NOTITIE BEANTWOORDING ZIENSWIJZEN EN AMBTELIJKE WIJZIGINGEN

Bestemmingsplan 'Sint-Oedenrode, verplaatsing AH'

College B&W 27 juli 2021
Gemeenteraad 30 sept. 2021

Afbeelding 1: bijgebouw (oranje markering)

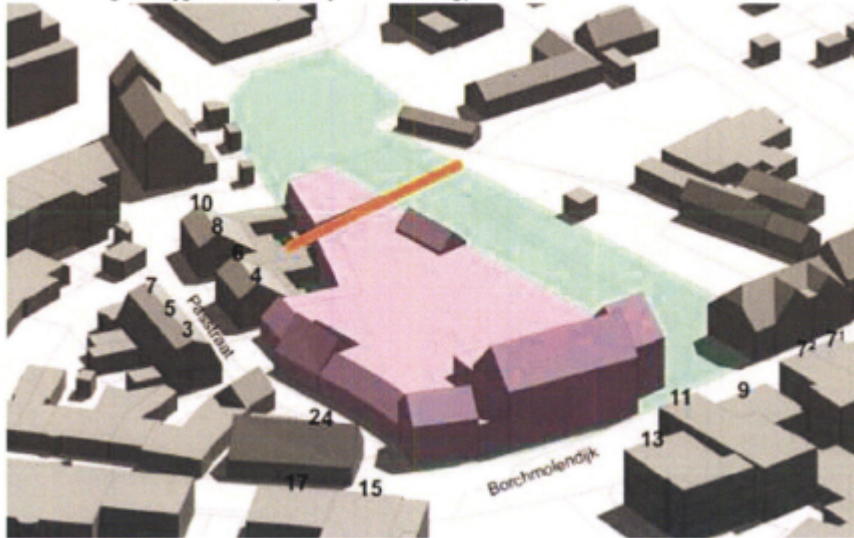
Onderstaande afbeelding met oranje markering toont een extra bijgebouw. Dit is geen onderdeel geweest van voorgaande gesprekken/plannen. Daarbij neemt dit meerdere parkeerplaatsen in beslag waardoor de norm niet meer gehaald wordt.

Reclamant ziet gaarne een meer gedetailleerd en herzien plan tegemoet.

De ontwerpen en inrichtingsplannen die eerder gedeeld zijn hebben een indicatieve betekenis en betreffen met name modellen/scenario's op hoofdlijnen. Hierbij is niet expliciet over bijbehorende bouwwerken gesproken. Er is momenteel geen exact inrichtingsplan van het parkeerterrein. De definitieve ontwerpen en inrichtingsplannen volgen bij de vergunningaanvraag. Er ontstaat door het opnemen van de aanduiding 'bijgebouwen' geen normatief tekort aan parkeerplaatsen. De parkeernorm is namelijk als algemene gebruiksregel opgenomen in artikel 13.1 van de planregels en werkt als voorwaardelijke verplichting bij het gebruik als supermarkt en woningen (zie ook artikel 4.4.3, onder a, sub 5 van de planregels). Dat betekent indirect dat bijgebouwen uitsluitend opgericht kunnen worden als met het plan voor de supermarkt en woningen voldaan wordt aan de parkeernorm. In de toelichting bij het ontwerp bestemmingsplan is bovendien aangetoond dat er in voldoende parkeerplaatsen kan worden voorzien.

Afbeelding 1: bijgebouw (oranje markering)

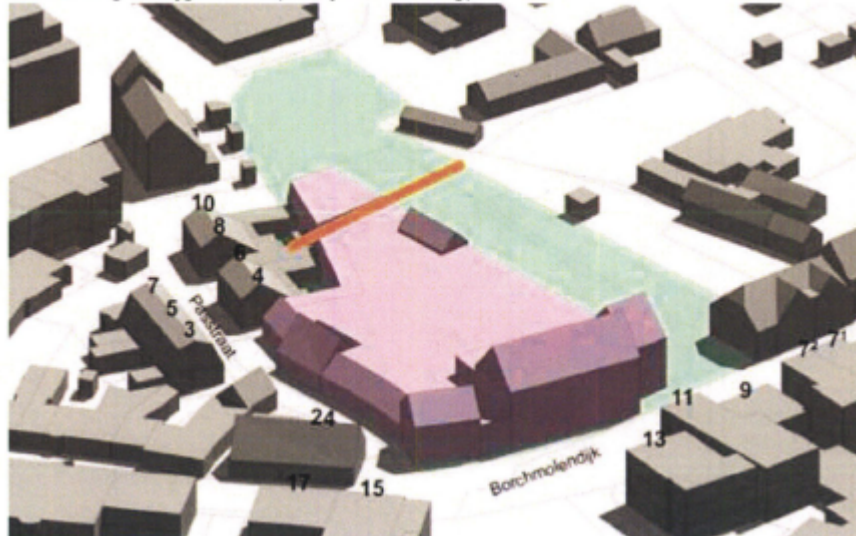
Onderstaande afbeelding met oranje markering toont een extra bijgebouw. Dit is geen onderdeel geweest van voorgaande gesprekken/plannen. Daarbij neemt dit meerdere parkeerplaatsen in beslag waardoor de norm niet meer gehaald wordt.

Reclamant ziet gaarne een meer gedetailleerd en herzien plan tegemoet.
